# Bebauungsplan „Erlebnispark Tripsdrill Erweiterung Wildparadies“ – 1. Deckblattänderung“

## Gemeinde Cleebronn

### Behandlung der eingegangenen Anregungen aus der Beteiligung der Öffentlichkeit und der Träger öffentlicher Belange

### Beschlussantrag Gemeinderat 13.12.2024

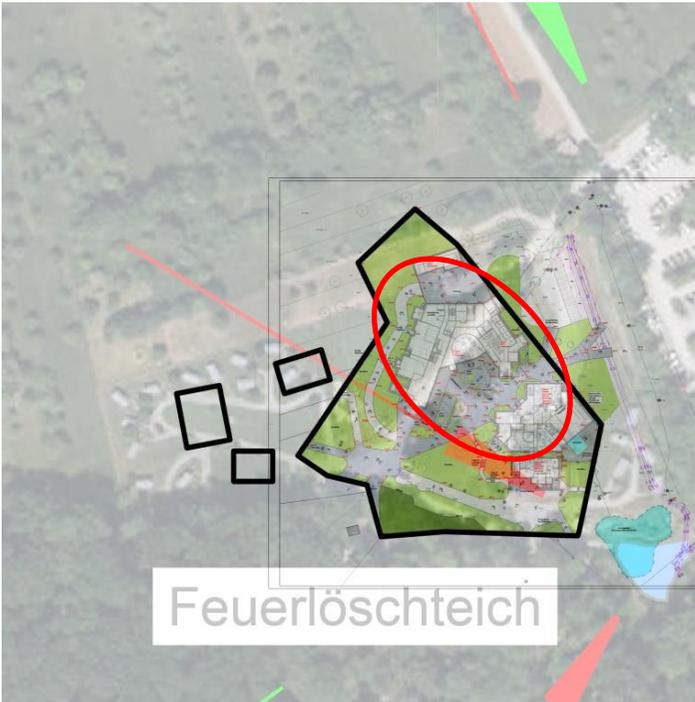
Lfd. Nr.	Stellungnahmen der Öffentlichkeit	Stellungnahme und Beschlussvorschlag
		<p>bereich eingegriffen. Im Umweltbericht Seite 13 ist detailliert dargestellt, dass im südlichen Bereich keine Eingriffe geplant sind.</p> <ul style="list-style-type: none"><li>• Folgende Abbildung verdeutlicht die Betroffenheit. Das Plangebiet ist hier schwarz, der Eingriff (maximale Ausdehnung des Amphibienschutzzaunes) rot umrandet.. Als Grundlage dient die beigefügte pdf-Datei der Stellungnahme</li></ul>  <p>Feuerlöschteich</p> <ul style="list-style-type: none"><li>• Zur Gewährleistung der Wanderung erfolgt die Überwachung anhand einer ökologischen Baubegleitung. Sollten weitere Maßnahmen zur Gewährleistung der Amphibienwanderung notwendig werden, werden diese in Abstimmung mit der UNB ergriffen.</li></ul>
